改善箇所説明図

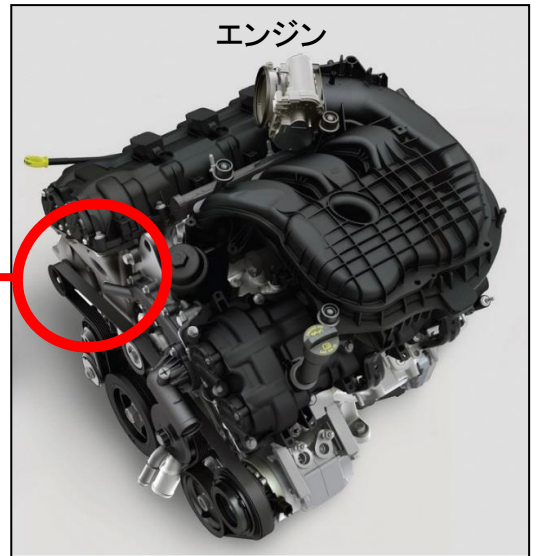
オルタネータ

基準不適合発生箇所

電気装置において、オルタネータの設計が不適切なため、整流器の電気容量が不足しているものがある。そのため、整流器が発熱し、そのままの状態で使用を続けると、整流器が損傷してバッテリーに電源が供給できず、警告灯が点灯し、最悪の場合、走行中にエンジンが停止し、再始動できなくなるおそれがある。

全車両、オルタネータを対策品に交換する。

識別 : 助手席シートレール左前部固定ボルト頭部に黄色ペイントを塗布する。
